改善箇所説明図

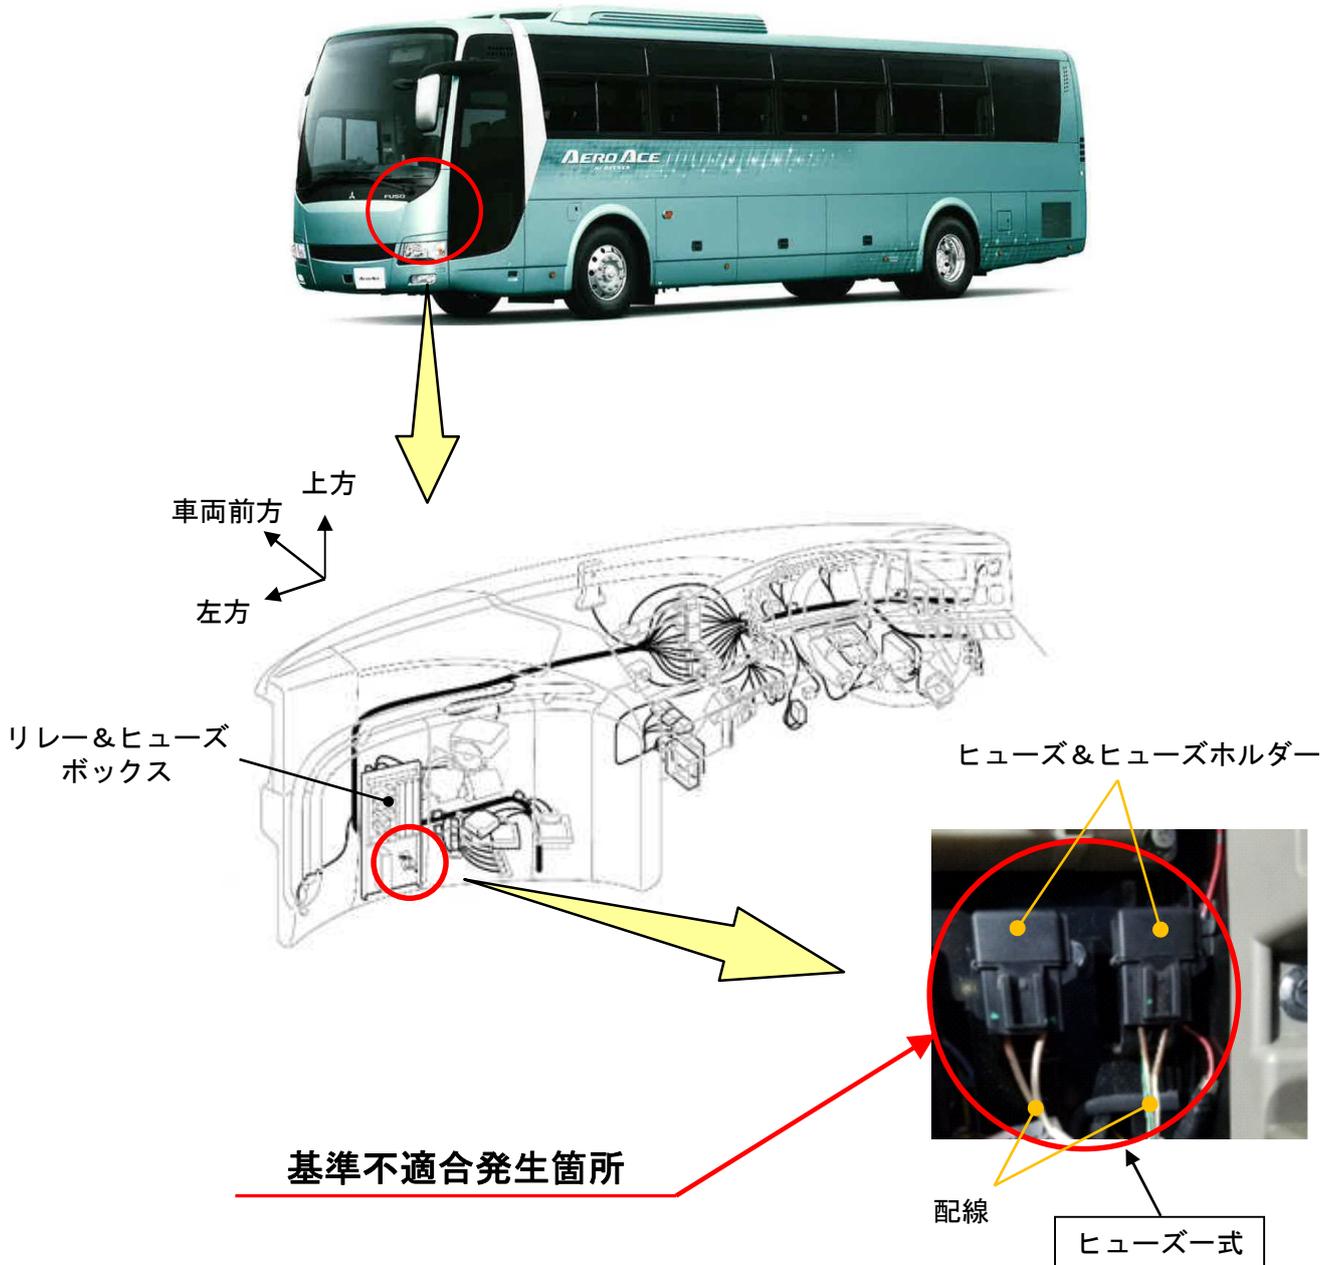
大型バスにおいて、オプション設定されているフロントドアガラスヒーター回路に使用しているヒューズの選定が不適切なため、当該ヒューズの結線部の温度上昇によりヒューズホルダーが溶損することがある。そのため、そのままの状態で使用を続けると、当該ヒューズの結線部が露出して短絡が生じ、最悪の場合、火災に至るおそれがある。

全車両、フロントドアガラスヒーターのヒューズ式を対策品に交換する。
